Nardovegen 2-5

Geoteknisk vurdering områdestabilitet øst

NOTAT

Svar på uavhengig kontroll

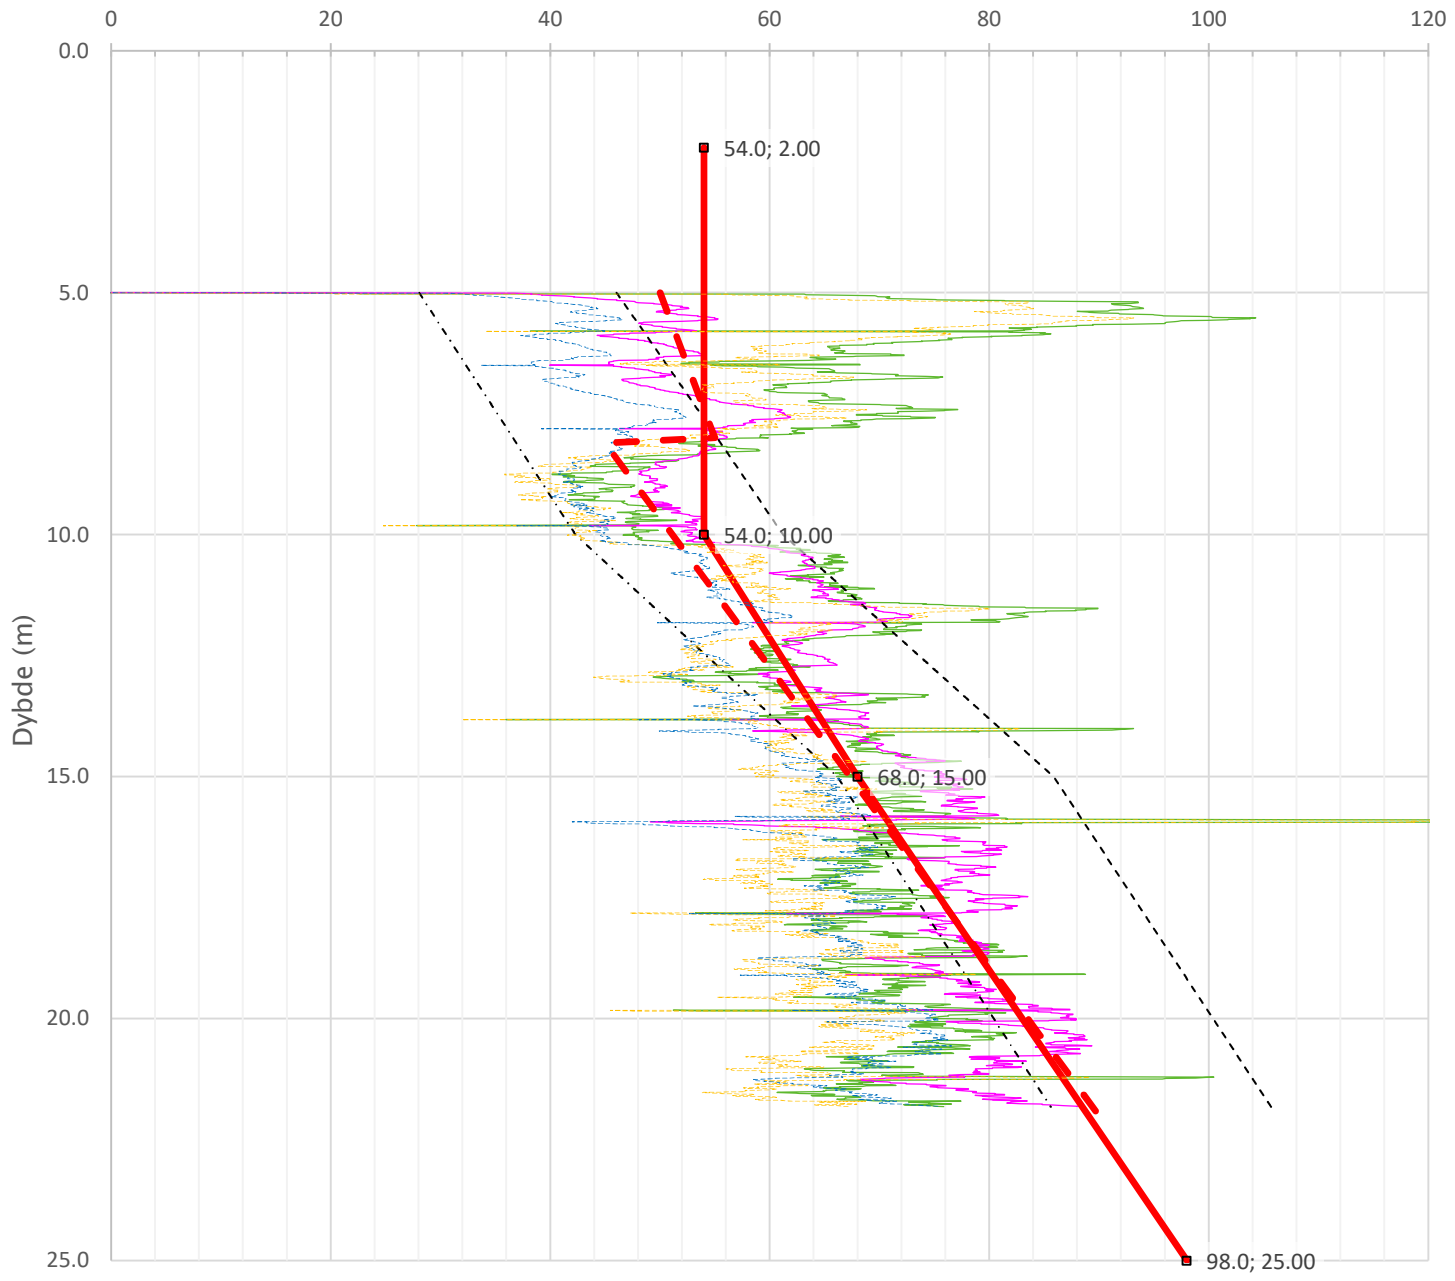
8.	Materialparametere 4 Multiconsult har vurdert skjærfasthet på nytt i BP6. SINTEF er enig i nytt skjærfasthetsprofil i BP6. Det tilrådes at gammelt skjærfasthetsprofil fra Trondheim kommune stiples inn i RIG-Teg 500.7	R	-	Inkludert i tegning

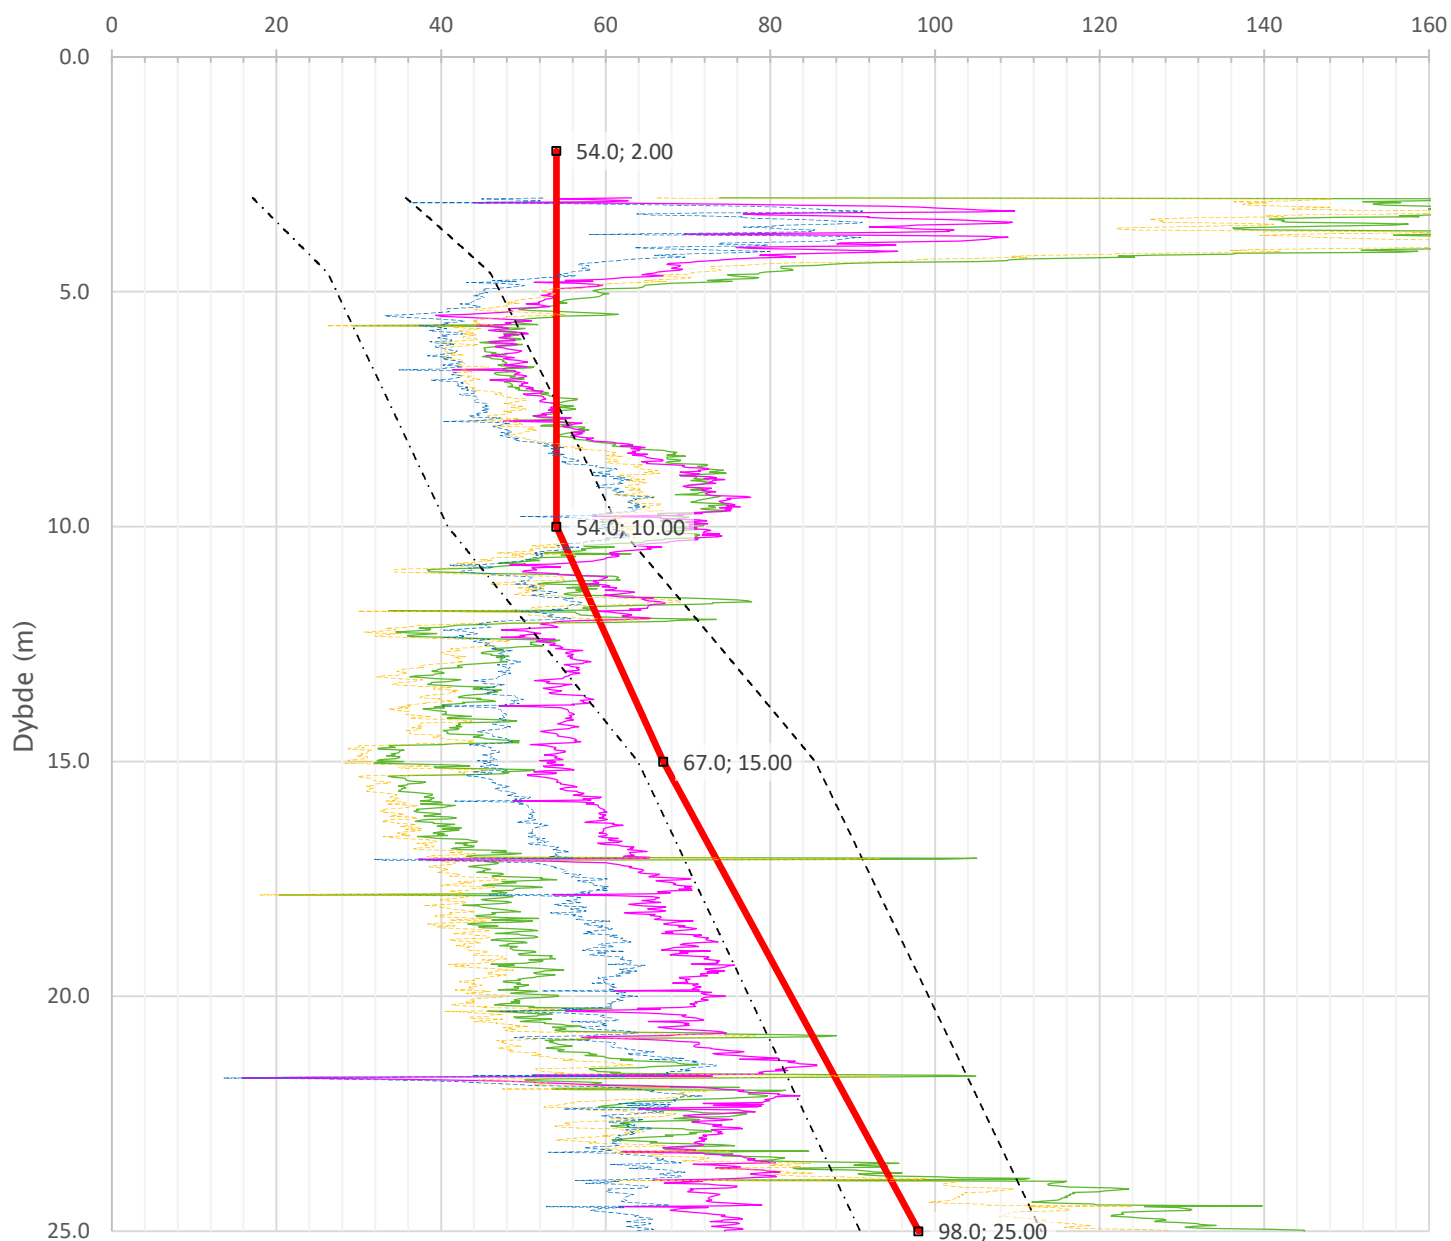
9.	Materialparametere 5 CPTU E3 viser fortsatt lav tolket skjærfasthet selv ved justerte parametere for N_{kt} og N_u . Hva er årsaken til dette? Vil dette ha betydning på områdestabilitet?	TS	Å	Erfaring fra området viser at skjærfastheten følger $0,3 * \sigma_v'$ som en nedre grense. E3 viser lavere verdier enn dette. Det er valgt å se bort fra E3 da den ikke stemmer overens med tidligere erfaring fra området, og heller ikke

med nærliggende borpunkt som E2 og BP6. Årsak er uviss, kan være relatert til utførelse.
10.	Stabilitetsberegning Tabell med materialparametere brukt i stabilitetsberegning i RIG- TEG- 801 mangler. Tabellen må settes inn i neste revisjon av rapporten.	R	-	Inkludert i tegning
11.	Stabilitetsberegning Tredjepartskontrollør har utført kontroll av stabilitetsberegning med programmet SLIDE 7.0 som bekrefter Multiconsult sine beregninger for snitt D-D.	K	L

Figur 3-2: Utklipp fra Karlsrud et. al, viser forhold mellom $N_{\Delta u}$ og OCR, ny tolkningslinje tegnet inn med rød strek.

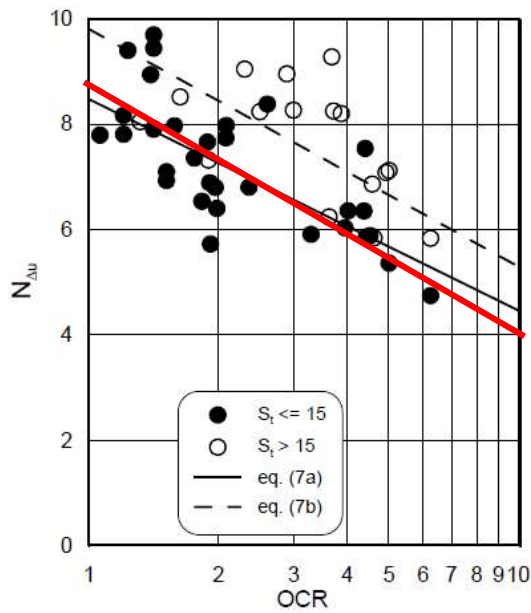
6.	Materialparametere 2 Det tilrådes at valgte linjer for N_u og N_{kt} legges inn i hhv figur 3-2 og figur 3-3.	R	-	Inkludert i vedlegg
7.	Materialparametere 3 Kurver for "ukorrigerede" verdier av N_{kt} og N_u tilrådes å legges inn i dybdeprofil av udrenert skjærfasthet for E2, E3 og BP6. Dette bør gjøres for å vise betydning av endring i verdier for N_{kt} og N_u .	R	-	Inkludert i tegning
